Dodatečné informace č. 2

„Stráž pod Ralskem – oprava oken v objektu č. 20“

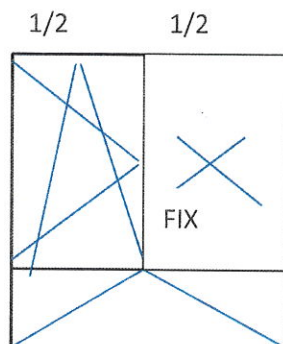
3. NP (ŠVS) – místnost č. 324 – zázemí ŠVS – změna výplně a otvírání u 1 ks okna kvůli ventilačnímu prostupu v okně?

Ano, u 1 ks okna bude výplň a otvírání takto:

Původní požadavek:

Původní tvar: otv./výkl., otv./výkl., výklop dole
Rozměr: cca 1 500 mm x 2 100 mm (š x v)
Počet: 1 ks

Nový požadavek – změna:

Nový tvar: FIX, otv./výkl., výklop dole
Rozměr: cca 1 500 mm x 2 100 mm (š x v)
Počet: 1 ks
FIX výplň – sendvičová deska bílá

Celkem tedy budou ve 3. NP (ŠVS) tato okna se změnou výplně a otvírání 2 kusy (1x místnost č. 317 – viz dodatečné informace č. 1 ze dne 6. 9. 2017, 1 x místnost č. 324 – viz tyto dodatečné informace č. 2 ze dne 7. 9. 2017). Prostup okolo potrubí bude zhotovitelem vhodně upraven/zatěsněn.
